Krycí list ZBV

| Název Stavby dle SoD: III/1012 a III/1015 Všešary, rekonstrukce silnice Název stavebního objektu/provozního souboru (SO/PS): SO 110 Vozovky v katastru Stránčic (Strančická) | Číslo SO/PS / pořadí Změny SO/PS: SO 110 / 01 | Číslo ZBV: 03 |

Změnový list

Předmět Změny: Oprava propustku v ul. Stránčická

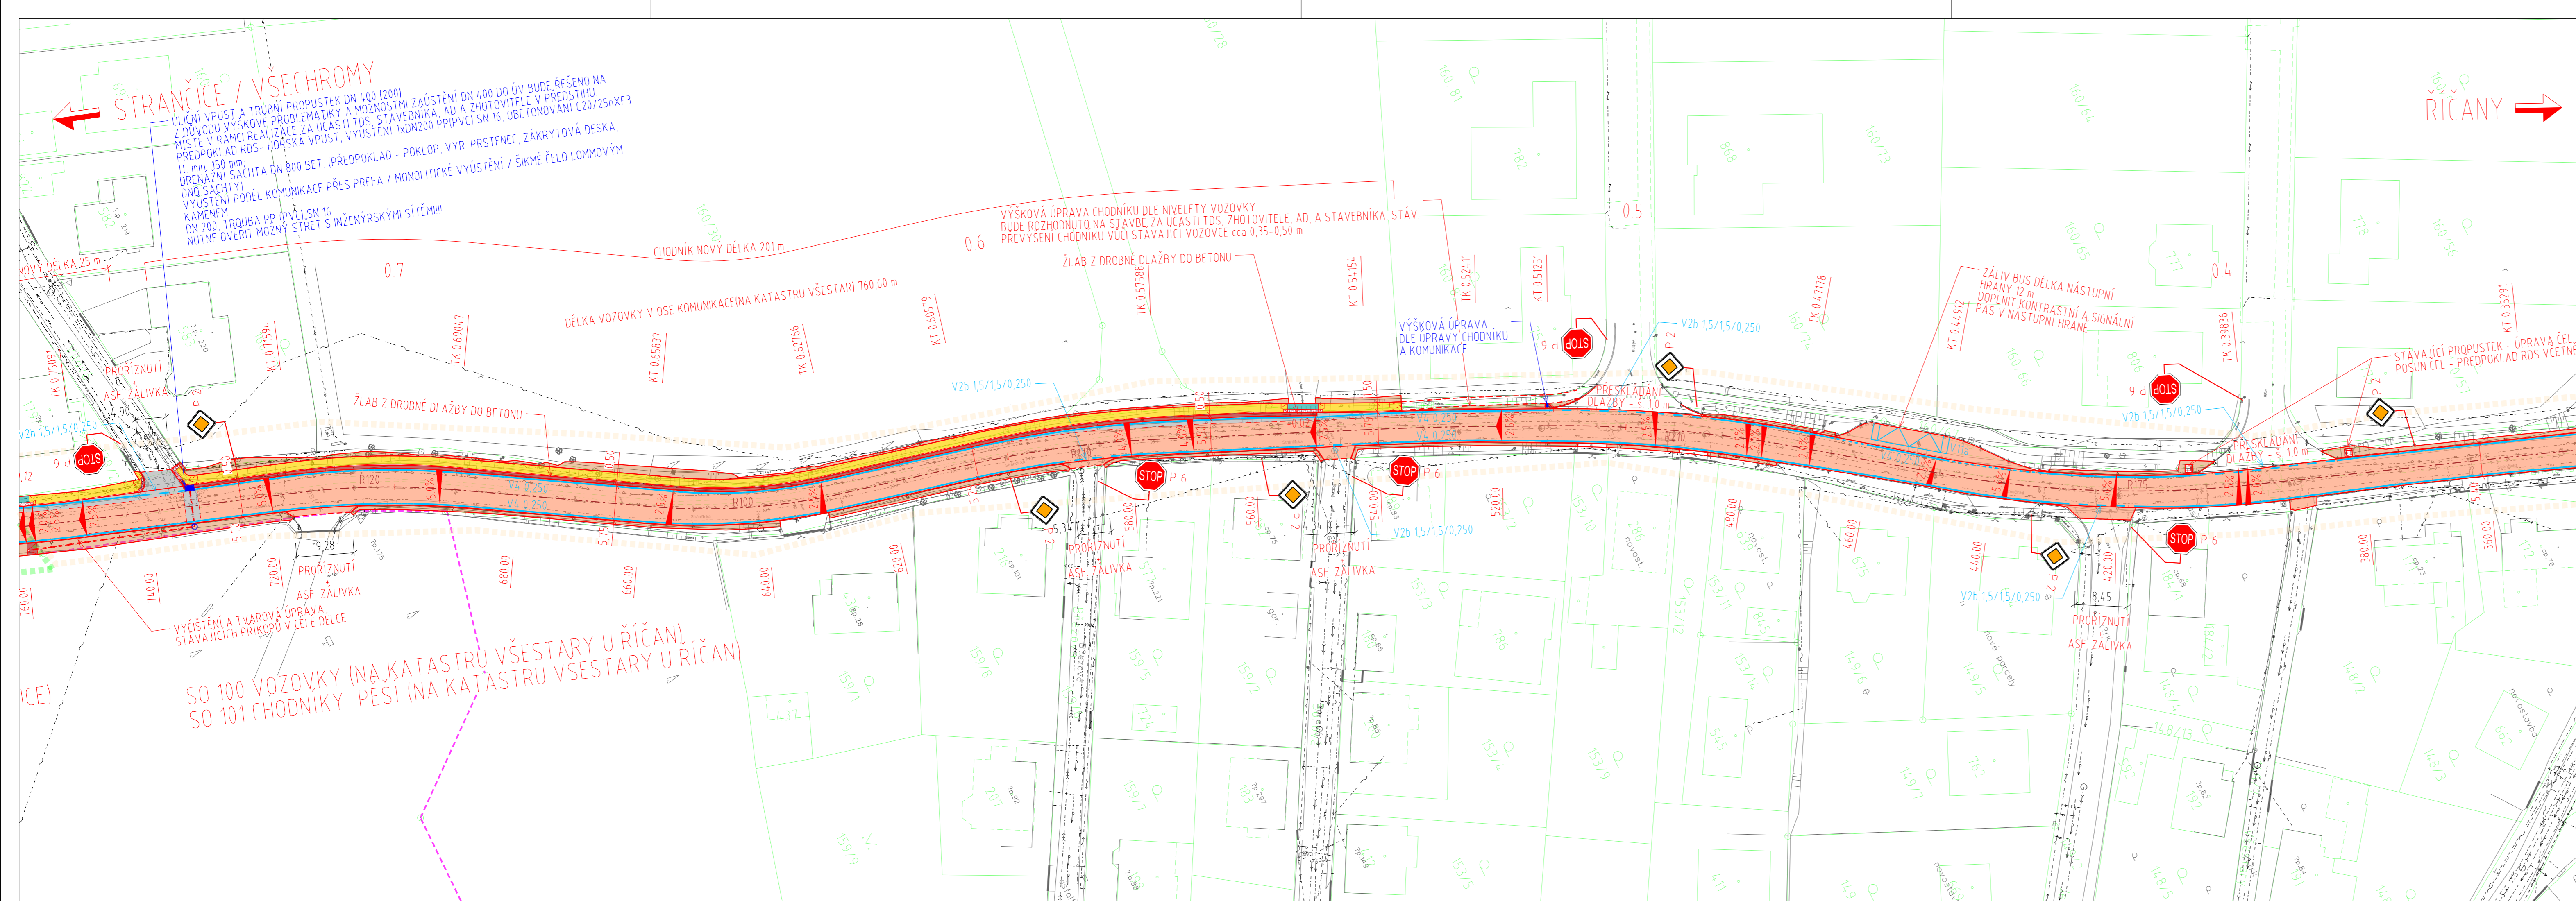
- odvodnění vpusti bude provedeno příčně pod vozovkou PP (PVC) troubou DN 200, SN 16 včetně obetonování (s ohledem na vedení stávajících IS) a trouba bude mimo vozovky zaústěna do šachty;
- z šachty bude provedeno odvodnění souběžně s vozovkou PP (PVC) troubou DN 200, SN 12 včetně obetonování až do místa umožňujícího vyústění odvodnění na povrch; a
- na konci odvodnění bude provedeno zpevnění výtoku dle skutečného průběhu terénu.
(dále jen „**Navrhované řešení**“)

Vzhledem ke skutečnému stavu terénu a vedení stávajícího vodovodu a plynovodu, je nutné upravit dispozice odvodnění navržené UV v nároží ulic Strančická a Vilová. Odvodnění UV bude provedeno příčně přes komunikaci troubou dimenze DN 200 do šachty. Šachta bude odvodněna troubou dimenze DN 200 do přílehlého příkopu.

Za AD s výše popsáním řešením souhlasím:
